**Avis délibéré de la Mission Régionale d'Autorité environnementale
de Nouvelle-Aquitaine
sur le projet de centrale photovoltaïque au sol
à Lucmau et à Préchac (33)**

dossier P-2023-15011

n°MRAe 2024APNA1

Localisation du projet : Communes de Lucmau et de Préchac (33)
Maître(s) d'ouvrage(s) : société PRECHAC ENERGIES
Avis émis à la demande de l'Autorité décisionnaire : Préfet de Gironde
En date du : 13 novembre 2023
Dans le cadre de la procédure d'autorisation : défrichement et permis de construire
L'Agence régionale de santé et le Préfet de département au titre de ses attributions dans le domaine de l'environnement ayant été consultés.

Cartographie des zones humides – extrait étude d'impact page 4 de la « note de réponse à l'avis de la DDTM33 »

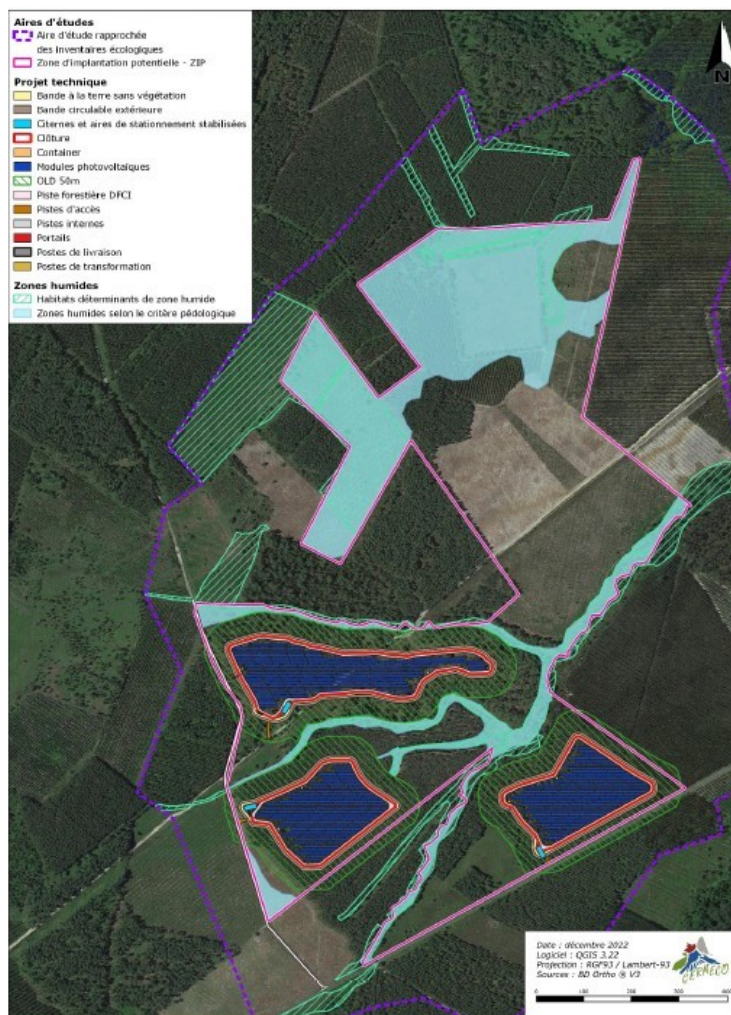
Zones humides : pour les parcelles localisées sur la commune de Préchac, le dossier indique que des habitats caractéristiques des zones humides couvrent une surface d'environ 10,1 ha de la zone d'implantation potentielle du projet, et que la prise en compte du critère pédologique conduit à étendre ces zones à une surface totale de 23,4 ha sur la zone d'implantation du projet.

Pour les parcelles localisées sur la commune de Lucmau, dans la zone « sud-est » du projet, le dossier précise en page 44 de l'étude d'impact que « les conclusions concernant les zones humides seront disponibles dès lors que les sondages pédologiques auront pu être effectués à la faveur de conditions favorables (hiver 2022-2023) ».

Par ailleurs, les éléments du dossier indiquent qu'un peuplement de pins (sur la parcelle D340) était en cours de coupe en février 2023, après réalisation des inventaires de 2020. Cette coupe rase d'un peuplement adulte crée un nouveau milieu ouvert avec des incidences sur le régime hydrique local, en supprimant une grande quantité d'arbres qui pompaient dans la nappe. Une remontée de nappe est donc possible, pouvant entraîner une extension des zones humides.

L'étude d'impact présente donc plusieurs points incomplets, sur lesquels le porteur de projet a apporté des compléments dans le document « note de réponse à l'avis de la DDTM33 ». Des sondages pédologiques supplémentaires ont été réalisés en janvier 2023 sur les parcelles non sondées sur la commune de Lucmau, et deux nouveaux passages écologiques ont été réalisés en mai et juin 2023 sur le secteur défriché. Ces investigations complémentaires n'ont pas révélé de nouvelles zones humides, hormis celles déjà identifiées aux abords immédiats du réseau hydrographique.

La cartographie des zones humides page 4 de la « note de réponse à l'avis de la DDTM33 » vient donc en complément de la cartographie figurant en page 48 de l'étude d'impact.

Synthèse des enjeux écologiques – page 100 de l'étude d'impact

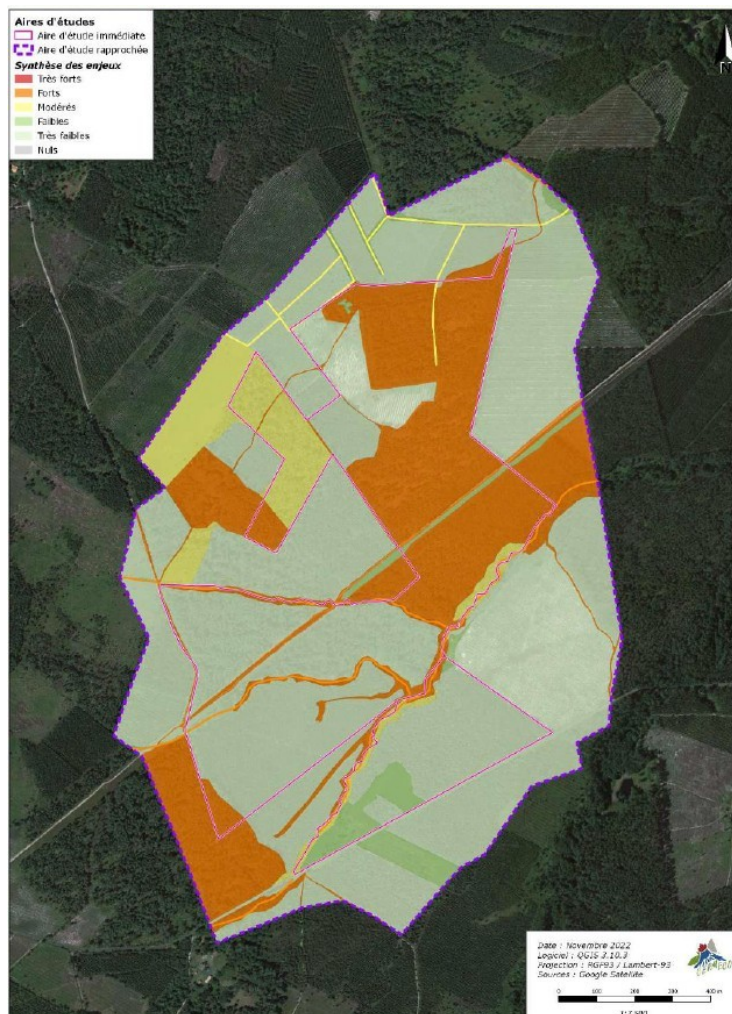
Il est à noter que l'implantation finale du projet avec les OLD de 50 m, donnée en page 171 de l'étude d'impact recouvre en partie une piste identifiée à enjeux forts dans la carte de la page 100, en particulier pour les chiroptères et le Fadet des Laîches présents dans cette zone. L'étude d'impact fait également état de la présence de la Fauvette Pitchou à proximité immédiate du projet.

La MRAe recommande de réévaluer le niveau d'impacts résiduels du projet sur les papillons, l'avifaune, les chiroptères et leurs habitats. Elle souligne qu'en conséquence, la justification d'absence de nécessité de recourir aux dispositions dérogatoires prévues au Code de l'environnement portant sur la destruction d'espèces protégées n'est pas démontrée. Une carte superposant les enjeux et le projet serait souhaitable pour aider à l'appréhension des impacts. Par ailleurs, les enjeux qualifiés de faibles ou très faibles ne doivent pas conduire à sous-estimer les impacts sur les espèces protégées.

Localisation des points d'observations des espèces protégées complémentaires – page 6 de la « note de réponse à l'avis de la DDTM33 »

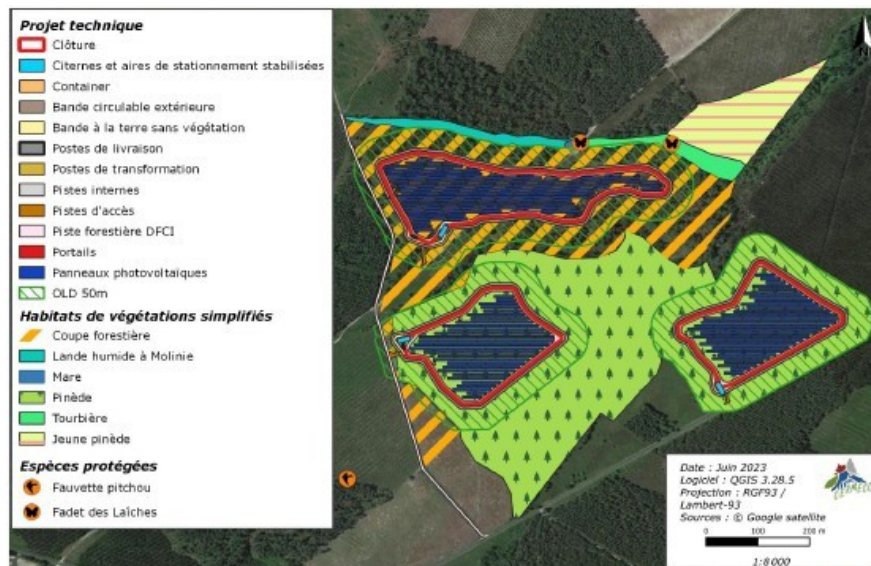
Compte-tenu du nouveau milieu ouvert correspondant à la parcelle coupée depuis l'étude d'impact, le document « note de réponse à l'avis de la DDTM33 » apporte des compléments d'information s'appuyant sur des inventaires écologiques spécifiques menés en mai 2023 pour la Fauvette Pitchou et en juin 2023 pour le Fadet de Laïches. Ces investigations ont montré que les milieux observés au sein de l'emprise clôturée n'étaient pas favorables à ces espèces.

Défrichement et zones OLD dans le cadre du projet - Page 7 de la « note de réponse à l'avis de la DDTM33

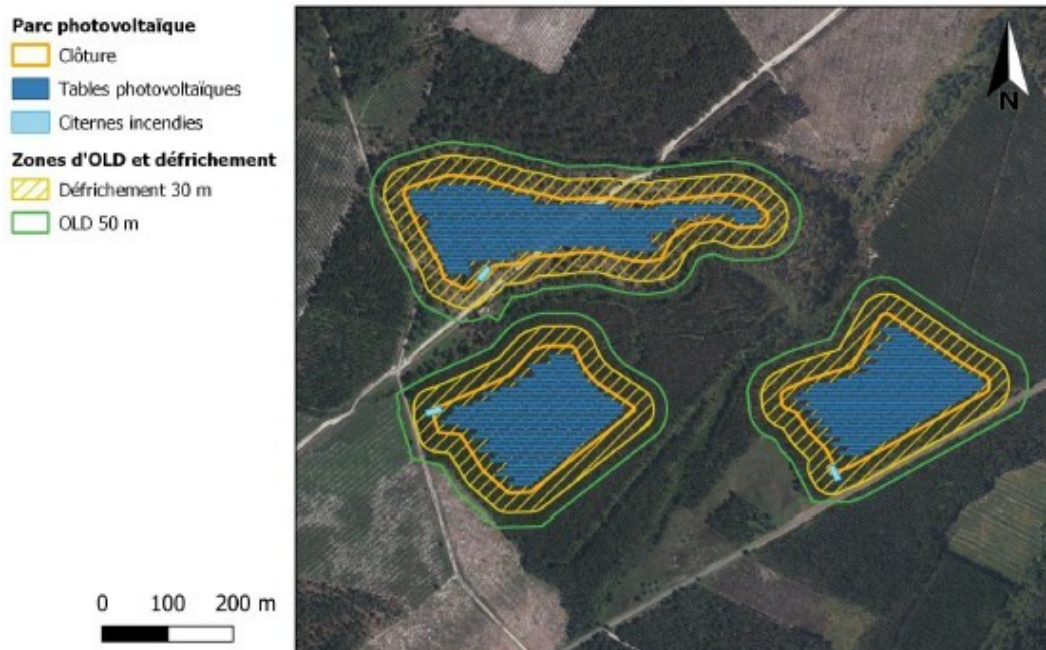
La MRAe signale que le document intitulé « Les préconisations pour la protection des massifs forestiers contre les incendies de forêt pour les parcs photovoltaïques¹² » a été remplacé par une nouvelle version datant de juin 2022. **La MRAe recommande d'actualiser le dossier avec cette nouvelle version, en prenant en compte autant que possible les retours d'expériences sur les incendies survenus dans le massif des Landes de Gascogne durant l'été 2022. La MRAe relève que malgré la prise de mesures liées au risque incendie, ce projet isolé au milieu du massif résineux particulièrement sensible au feu, notamment en période estivale, reste exposé aux incendies provenant du massif.**
